改善箇所説明図

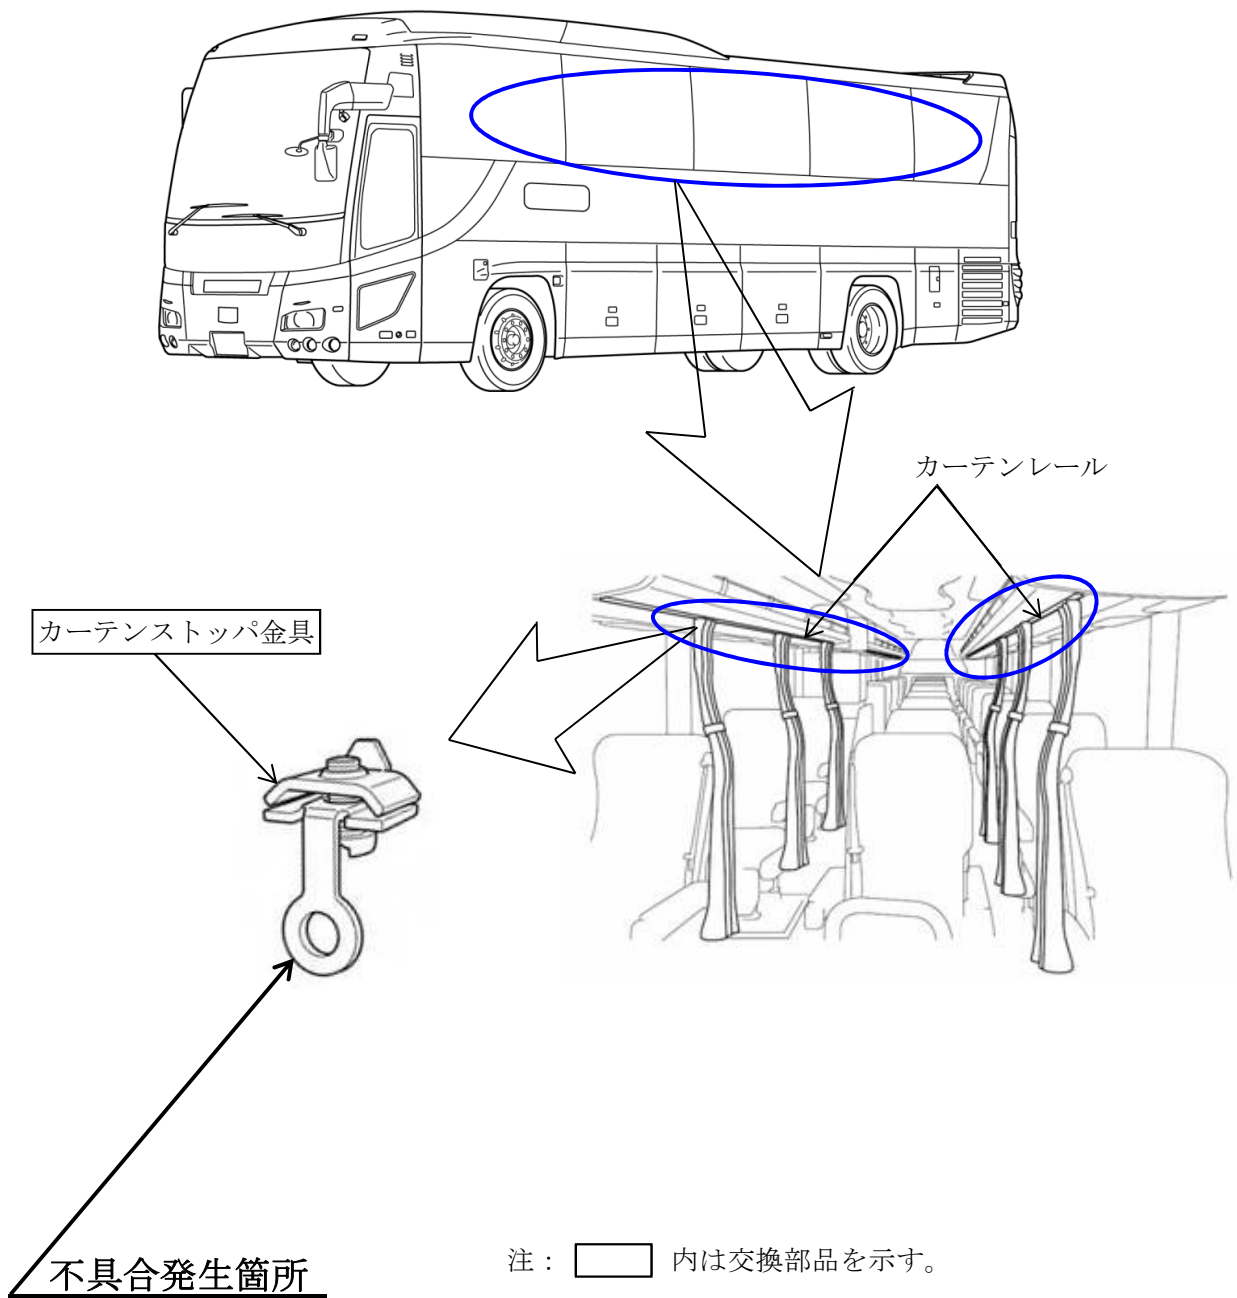
大型バスの客席シート配列が3列席およびリフト装着の仕様車において、室内のカーテンレールに取り付けてあるカーテン用のストップ金具の形状が不適切なため、乗客が座席移動や立ち上がった際等に、頭部をぶつけ怪我をするおそれがある。

全車両、当該金具を対策品と交換する。

識別：運転者席左側ドア開口部のシリアルナンバープレート付近に、白色ペイントを塗布する。
